熊原第23-029号  
令和5年7月14日

核燃料物質の加工施設の変更に関する設計及び  
工事の計画の軽微な変更の届出書

令和4年11月16日付け原規規発第2211164号をもって加工施設の変更に関する設計及び工事の計画の認可を受けた申請書について、核原料物質、核燃料物質及び原子炉の規制に関する法律第16条の2第5項の規定に基づき、別紙のとおり軽微な変更を届け出ます。

- (1) 本変更の理由は、仕様表の改造内容の記載、その他関連箇所の記載を適正化するものである。
- (2) 本変更の理由は、設備図等図面を適正化するものである。

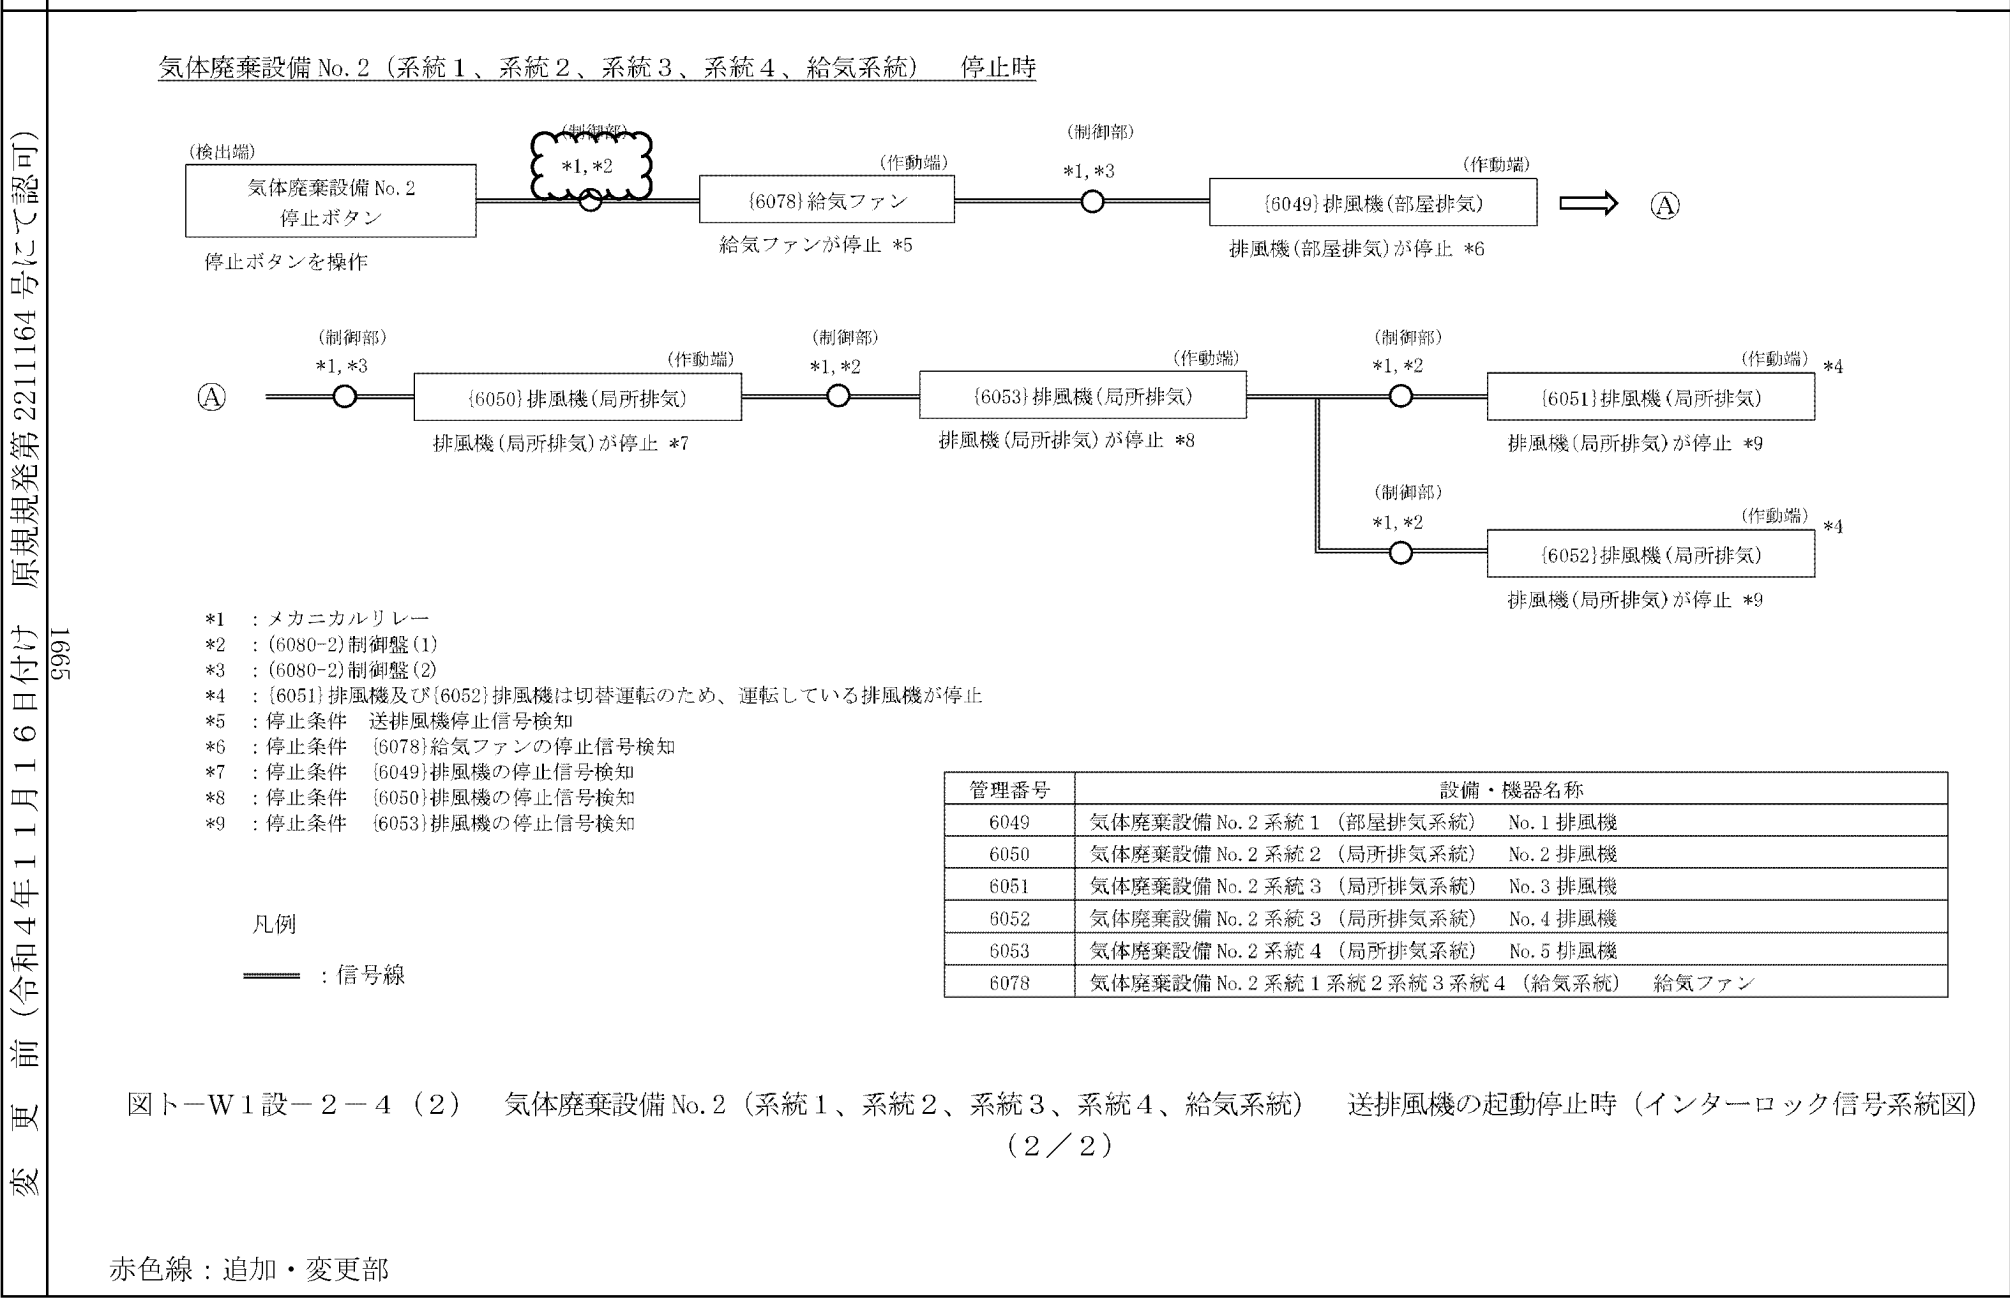
変更理由	変更後	変更前
部材リストを適正化するため。 なお、本変更は部材リストの記載を実績に合わせて変更するものであり、適合性評価への影響はなく、加工施設の保全上支障のない変更である。	<div style="border: 1px dashed black; height: 300px; width: 100%;"></div> <p style="text-align: center;">図ト-W1建-28(4) 第1廃棄物貯蔵棟 既設部材リスト 小ばり</p>	<div style="border: 1px dashed black; height: 300px; width: 100%;"></div> <p style="text-align: center;">図ト-W1建-28(4) 第1廃棄物貯蔵棟 既設部材リスト 小ばり</p>
